**GMINA NAREWKA**

ZP.271.1.13.2022

**Informacja o treści zapytania i wyjaśnienia Zamawiającego dot. treści SWZ /  
Informacja o zmianie treści SWZ  
nr 1.**

**Dotyczy:** postępowania w sprawie udzielenia zamówienia publicznego w trybie podstawowym bez negocjacji pn. „Modernizacja oczyszczalni ścieków w Narewce”, ogłoszenie nr 2022/BZP 00041249/01 z dnia 2021-01-30.

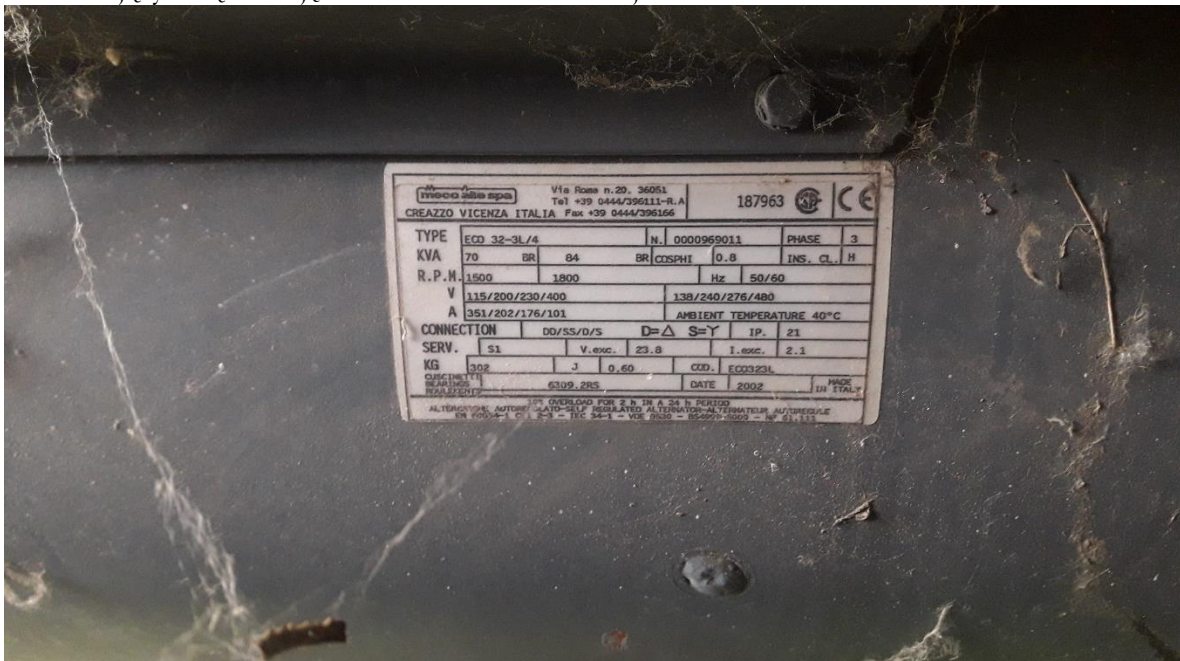
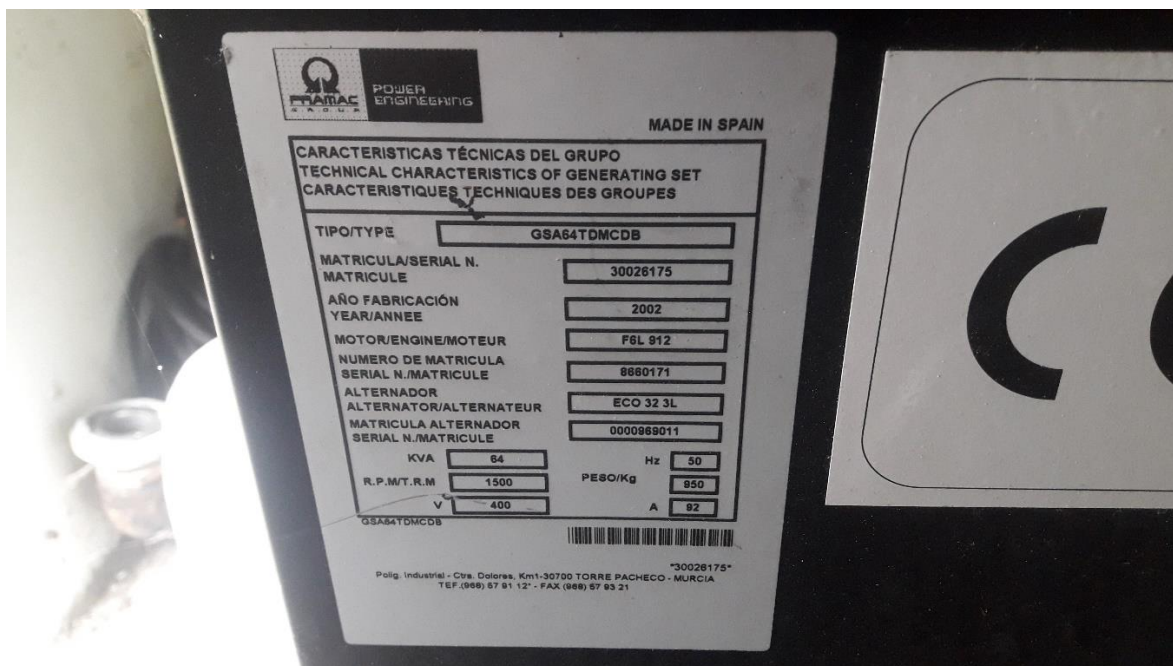
Proszę o podanie parametrów istniejącego agregatu prądotwórczego w celu dobrania układu SZR.

Zamawiający załącza zdjęcie tabliczki znamionowej
